SUPERINTENDENCIA DE INDUSTRIA Y COMERCIO	
RAD: 11-38425- -5	FECHA: 2012-11-21 15:45:35
DEP: 2020 DIRECCION DE NUEVAS CREACIONES	EVE: 378 FASE NACIONAL INCLUIDO CAPITULO I
TRA: 11 PCT-PATENTE DE INVENCION CAPITULOS I Y II	FOLIOS: 7
ACT: 519 PRESENTACION

Patente de Invención	X			Patente de Modelo de Utilidad	
Vía Nacional					
Vía PCT (Fase Nacional)	X	Capítulo I	X	Capítulo II	
No. Solicitud Internacional	PCT/EP2009/6137				
Fecha de Presentación Internacional	25/08/2009

Título de la solicitud: “Sistema dosificador de aire para aire secundario en hornos de coquización como función de la relación de la temperatura de la bóveda a la temperatura de la solera”.

Fig. 1 del documento WO2007/057076 y Fig. 1 del documento WO2007/087839

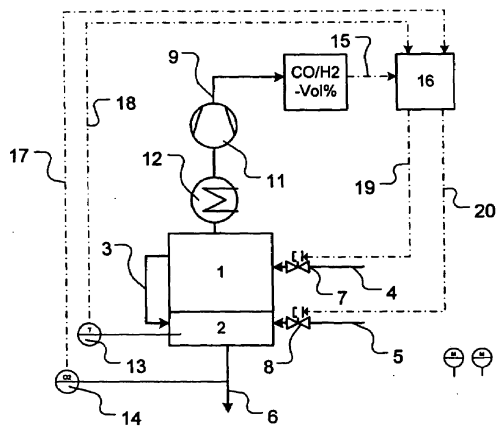
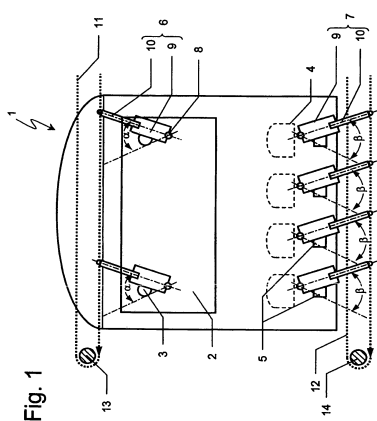
Los documentos D1 y D2 se consideran el estado de la técnica cercano a la invención definida en la reivindicación 1 porque divulgan un dispositivo de aireación para hornos de coque sin recuperación (resumen, Fig. 1) en el caso de D1, y para D2 un horno de coque sin recuperación o de recuperación de calor (resumen, Fig. 1).

La diferencia entre la invención, definida en la reivindicación 1 y un dispositivo de aireación para hornos de coque sin recuperación de D1 consiste en que D1 no divulga una biela o alma de unión, a través de la cual el paralelepípedo posterior más pequeño se articula a una barra de empuje, que se monta en el lado superior del paralelepípedo más pequeño y la barra de empuje puede desplazarse por un motor de posicionamiento, o manualmente, en paralelo a la pared frontal de la cámara del horno de coque.

La diferencia entre la invención, definida en la reivindicación 1 y un dispositivo de aireación para hornos de coque sin recuperación de D2 consiste en que D2 no divulga los orificios en su lado frontal se proveen con aditamentos paralelepípedos que, en el lado del paralelepípedo opuesto al horno, se articulan a un segundo paralelepípedo más pequeño.

Sin embargo, la utilización de incluir una biela o alma de unión, a través de la cual el paralelepípedo posterior más pequeño se articula a una barra de empuje, que se monta en el lado superior del paralelepípedo más pequeño y la barra de empuje puede desplazarse por un motor de posicionamiento, o manualmente, en paralelo a la pared frontal de la cámara del horno de coque, ya está divulgada en el documento D2 que se refiere a un horno de coque sin recuperación o de recuperación de calor donde revela una biela o alma de unión (Fig. 1), a través de la cual el paralelepípedo posterior más pequeño se articula a una barra de empuje, se monta en el lado superior del paralelepípedo más pequeño (reivindicación 1), y en donde la barra de empuje puede desplazarse por un motor de posicionamiento, o manualmente, en paralelo a la pared frontal de la cámara del horno de coque (reivindicación 1 y Fig. 1).
